Ringerike - Innspill til varsel om utvidelse av planområdet - detaljregulering for Oppen sikt ved Heradsbygda

Ringerike kommune - Reguleringsplan - Oppen sikt - PlanId 496 - Detaljregulering - Varsel om utvidelse av planområde - Uttalelse

496 DETALJREGULERING FOR OPPEN SIKT – Innspill til varsel om utvidelse av planområde

496 DETALJREGULERING FOR OPPEN SIKT – Endring av planavgrensning - Innspill til planarbeid

Fig. 3 – Utvidelse av planområde vist med rød markering

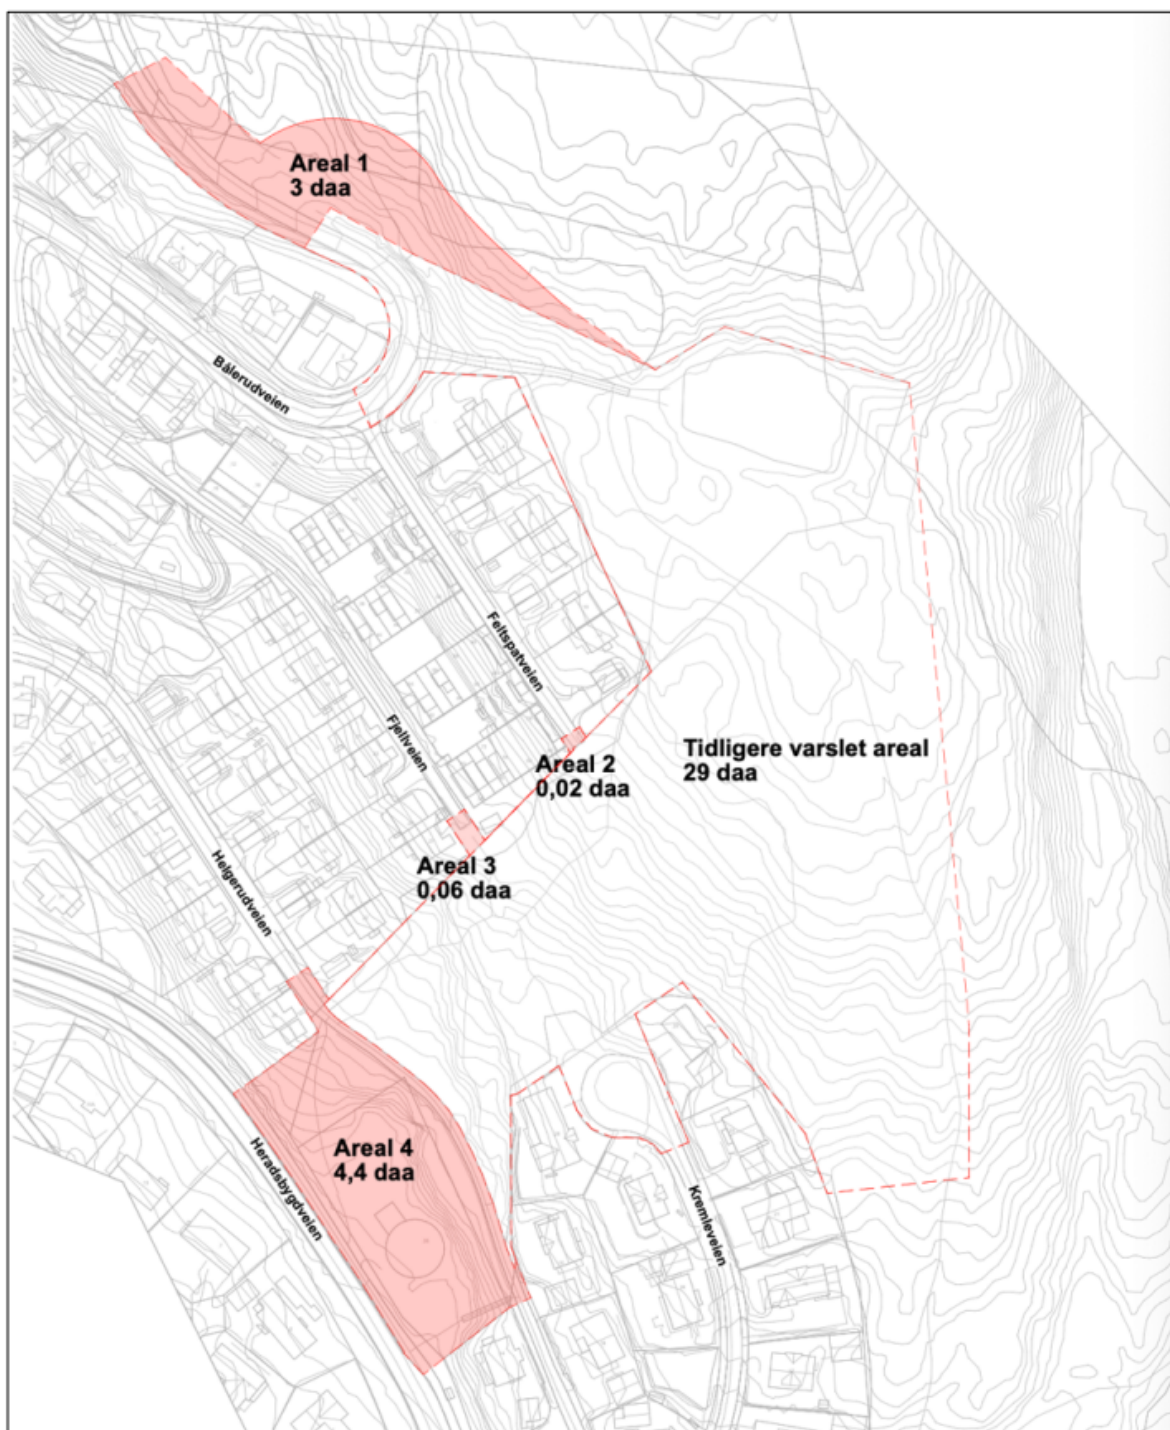
Planområdet er i gjeldende kommuneplan avsatt til andre typer nærmere angitt bebyggelse og anlegg, friområde, bolig og idrettsanlegg. Området omfattes dels av eksisterende reguleringsplaner.

Vi viser til fylkeskommunens (den gang Viken fylkeskommunes) tidligere uttalelse ved varsel om oppstart og ber om at den legges til grunn. Vi uttalte oss den gang blant annet om tilrettelegging for gode boligområder, barn og unges interesser, trafiksikkerhet for myke trafikanter. Vi vil i tillegg legge til enkelte momenter som vi anbefaler at legges til grunn i planarbeidet:

Vi viser til Plan- og bygningslovens § 12-3 om at private forslag innholdsmessig skal følge opp hovedtrekk og rammer i kommuneplanens arealdel og foreliggende områdereguleringer. Vi ber om at det i planarbeidet legges vekt på hovedtrekk og rammer i gjeldende kommuneplanens arealdel, og legger til grunn at eventuelle mindre justeringer begrunnes godt i planforslaget, og med hensyn til våre ansvarsområder vurderes og avveies nøye spesielt i sammenheng med hensynet til barn og unges interesser og friluftsliv. Vi viser til at området er kartlagt som viktig friluftslivsområde i kommunens friluftslivskartlegging. Området ligger ved et eksisterende boligområde og gjennom området i sør ser det ut til å gå stier ut i omkringliggende natur- og friluftslivsområde. Områdene kan også ha bruk og verdi som lekeområder. Det er ellers positivt om det ivaretas forbindelser gjennom området og ut i omkringliggende naturområde for å bedre hensynta friluftsliv.
